廃炉発官R1第178号
令和元年12月26日

福島第一原子力発電所 特定原子力施設に係る実施計画 変更認可申請書の
一部補正について

1～4号機滞留水移送装置の追設に関する変更について、下記のとおり記載の適正化を行う。併せて、原規規発第1912138号にて認可された実施計画の反映を行う。

図3 1号機水位計設置位置図

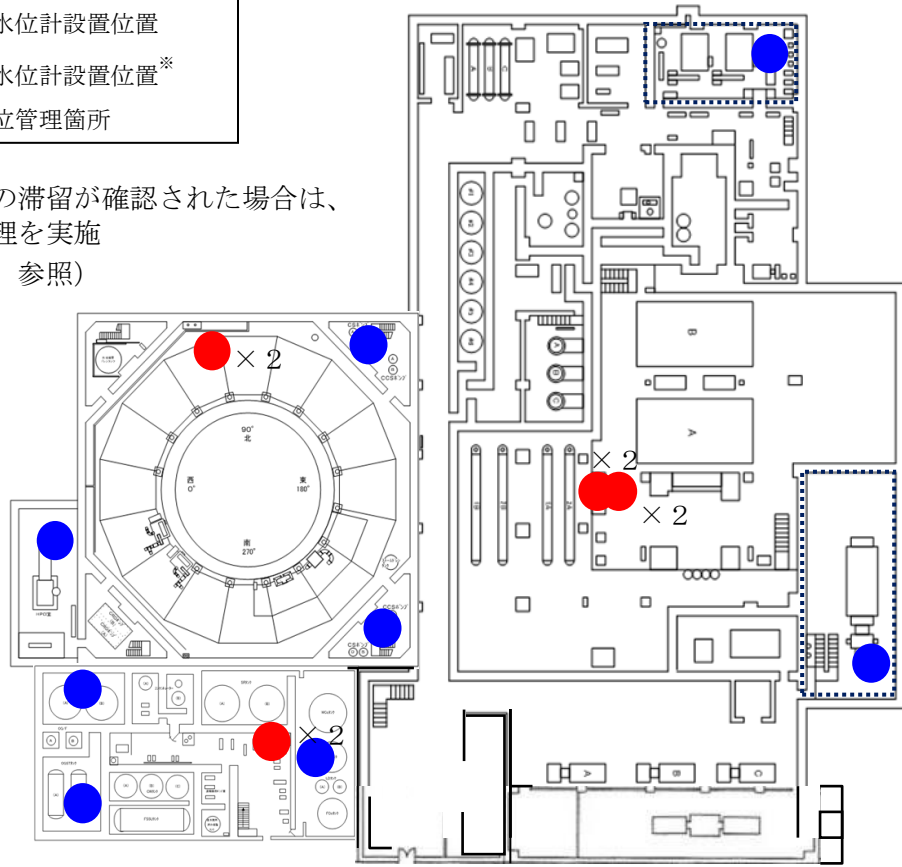
- ・水位計設置位置について現状に即した記載の適正化

- ・水位計設置位置について現状に即した記載の適正化
